Ofício nº 163/2017/SRE-ANA
Documento nº 00000.003318/2017-07

Assunto: UHE São Manoel - Atendimento ao inciso I do art. 3º da Resolução ANA nº 1039, de 21 de julho de 2014 - novo estudo de remanso.

Parecer Técnico nº 7/2017/COREG/SRE
Documento nº 00000.001946/2017-40
Referência: Processo 02501.000328/2010-91

Processo 02501.000328/2010-91. Análise do novo estudo de remanso da UHE São Manoel, no rio Teles Pires.

Figura 2 – Resultados do processo de calibração do modelo de remanso

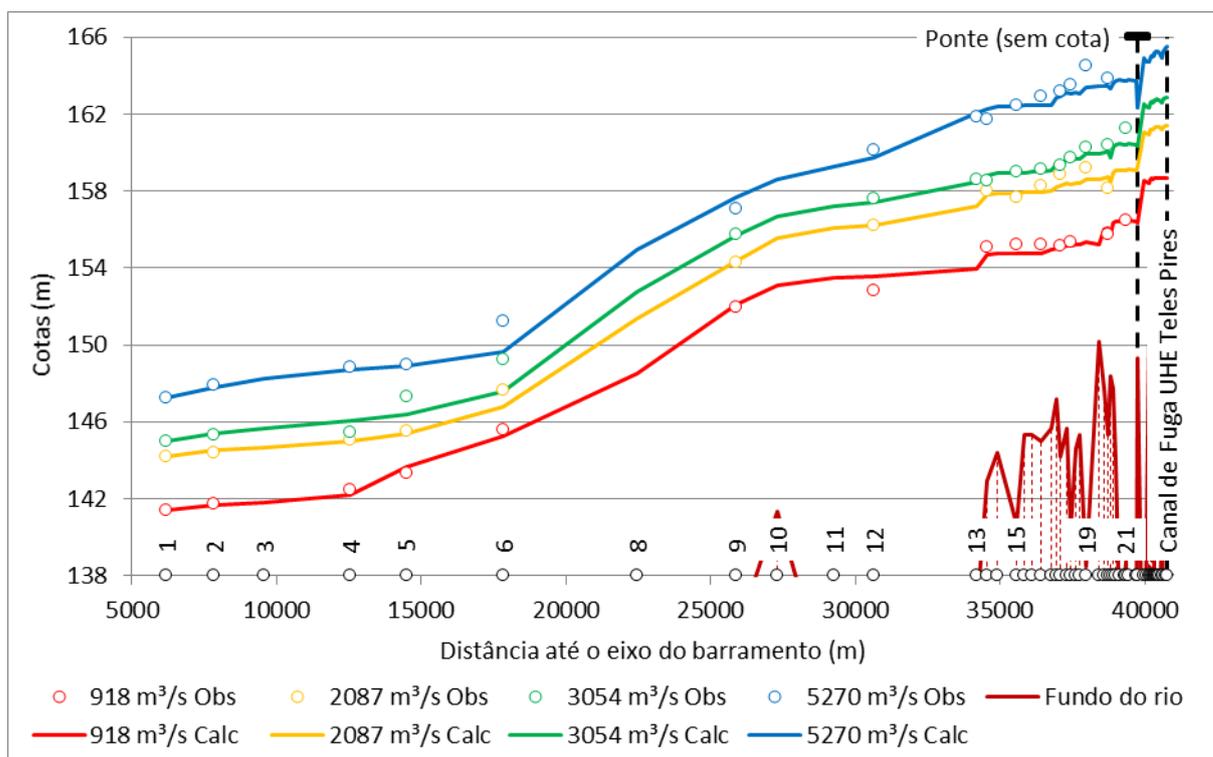
38. De fato, avaliando os níveis d'água deste trecho observados em campo, apresentados na Figura 2, pode-se perceber que este comportamento irregular é realmente natural, provavelmente por conta das diversas corredeiras da região, o que dificulta ainda mais a calibração do modelo. Os resultados das simulações refletem isso.

Figura 3 – Resultados do estudo de remanso para a UHE São Manoel

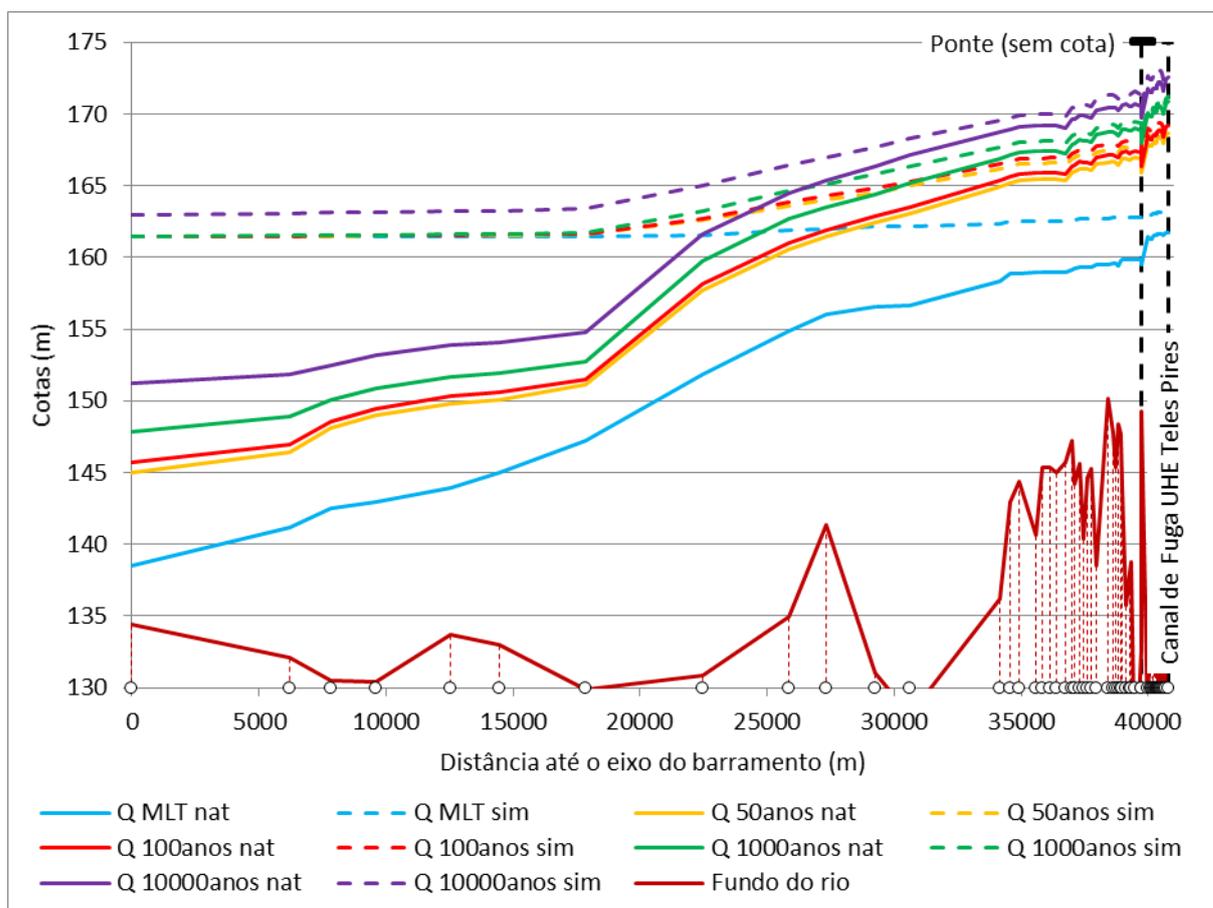
35. Os resultados das simulações, apresentados na Figura 3, permitem observar que a região em torno da seção 6 contém um importante controle hidráulico, tanto para o rio quanto para o reservatório. A jusante desta seção, o reservatório é pouco sensível ao remanso.

Figura 4 – Resultados do estudo de remanso para a UHE São Manoel – detalhe da região próxima ao canal de fuga da UHE Teles Pires

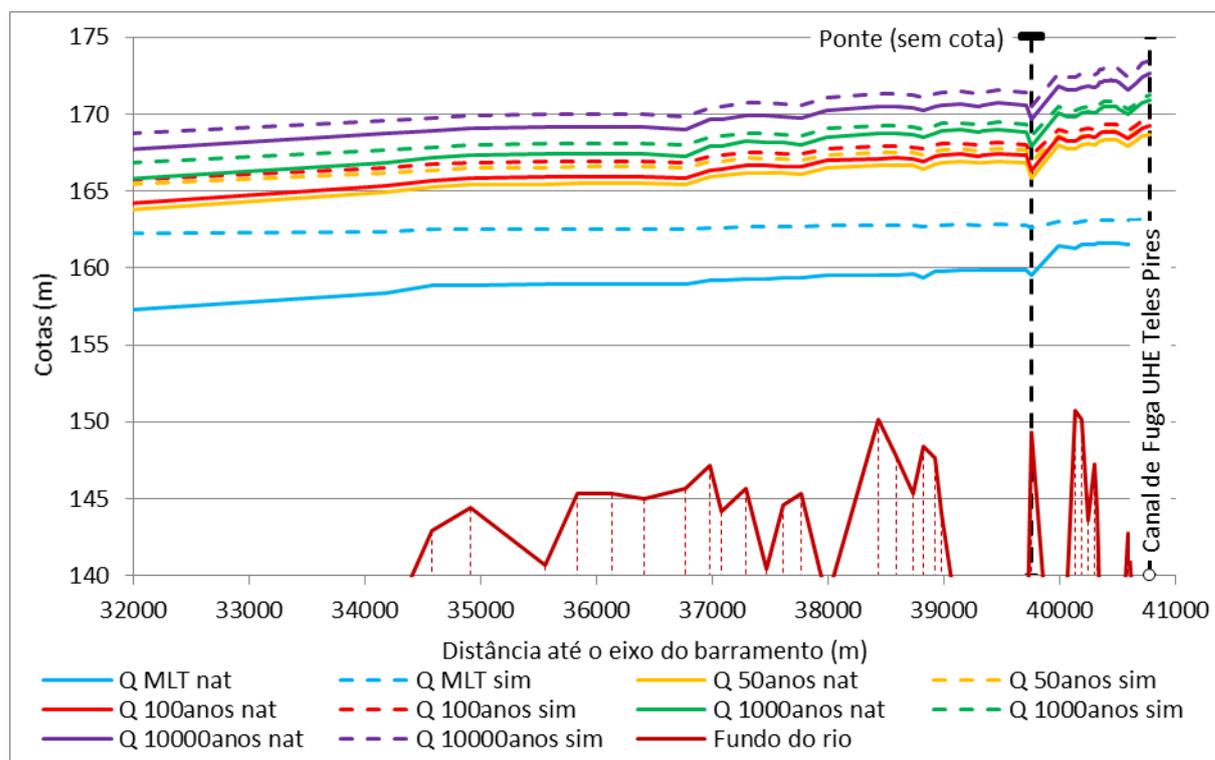
36. A montante da seção 14, onde houve a incorporação de novas seções transversais, os resultados das simulações apresentam níveis d'água bastante irregulares e com um comportamento aparentemente anormal, com variações de níveis significativas entre duas seções muito próximas. A Figura 4 apresenta um detalhamento dos resultados para este trecho.

37. Pelo Ofício nº 2001/2016/SRE-ANA (documento 00000.067925/2016), a ANA questionou o empreendedor sobre estes resultados. Por meio da Carta CT-GM-SM-376/16 (documento 00000.070418/2016), o empreendedor respondeu que este é o comportamento natural do escoamento no trecho, considerando que algumas seções transversais apresentam controle hidráulico ou aceleração do escoamento com velocidades próximas às velocidades críticas das seções.

39. No entanto, o comportamento do nível d'água na seção 21.03 chamou a atenção. Em qualquer situação, para qualquer vazão, os níveis d'água simulados estão sempre muito abaixo dos níveis d'água das seções vizinhas. Como esta seção não teve observação dos níveis d'água em campo, não é possível afirmar se este comportamento está de acordo com o que ocorre naturalmente. O empreendedor não teceu nenhum comentário acerca deste comportamento.

Figura 6 – Curvas-chaves natural e com remanso no canal de fuga da UHE Teles Pires

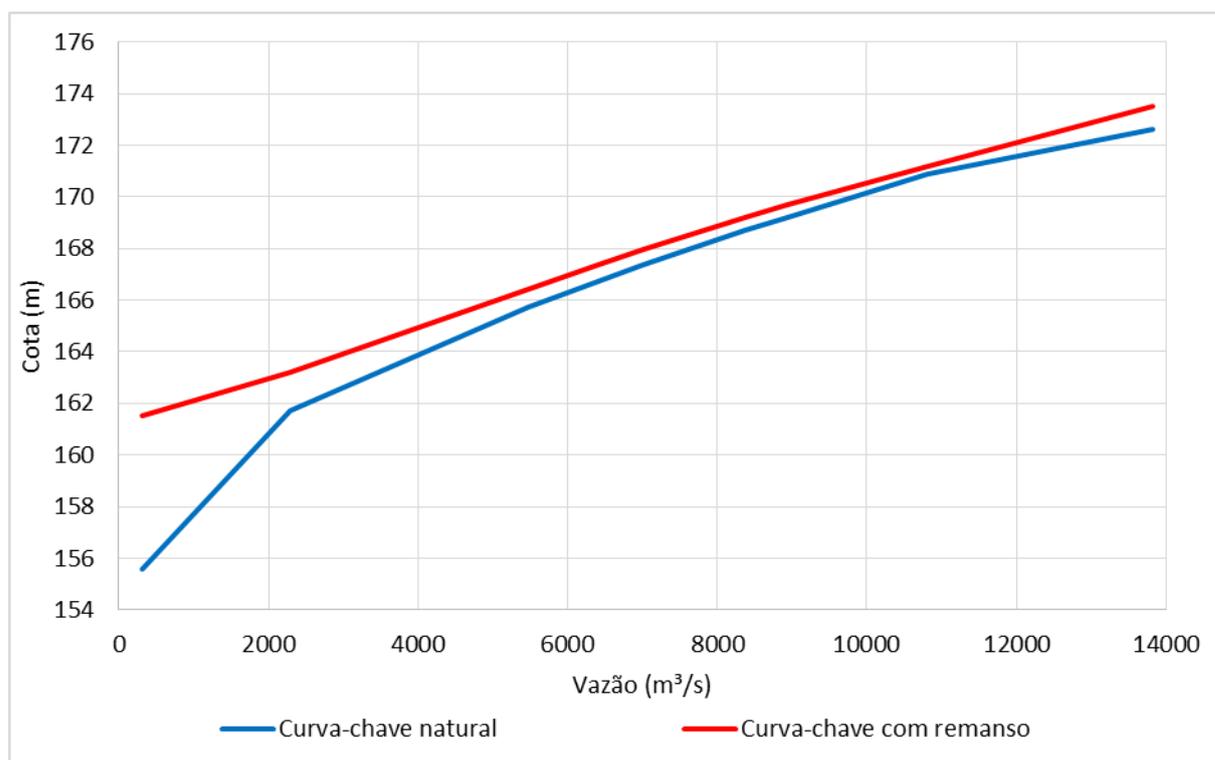
44. Porém, com os resultados do modelo, é possível avaliar esta influência. A Figura 4 mostra que, após a implantação do reservatório, o rio Teles Pires sofrerá a influência do remanso para todas as vazões simuladas ao longo de todo o trecho em estudo. Dessa forma, a curva-chave do canal de fuga da UHE Teles Pires também sofrerá os efeitos do remanso para todas as vazões simuladas, como fica evidenciado na Figura 6, que mostra as curvas-chaves natural e com remanso na seção do canal de fuga da UHE Teles Pires.

45. Apesar de não ter feito nenhum comentário sobre este assunto no novo estudo de remanso, o empreendedor já havia informado, no EDH, que os efeitos do remanso do reservatório da UHE São Manoel já foram considerados nos Estudos de Viabilidade da UHE Teles Pires, de forma que os possíveis prejuízos energéticos já foram contabilizados na sua viabilidade (EDH, págs. 107 a 110 e 116).
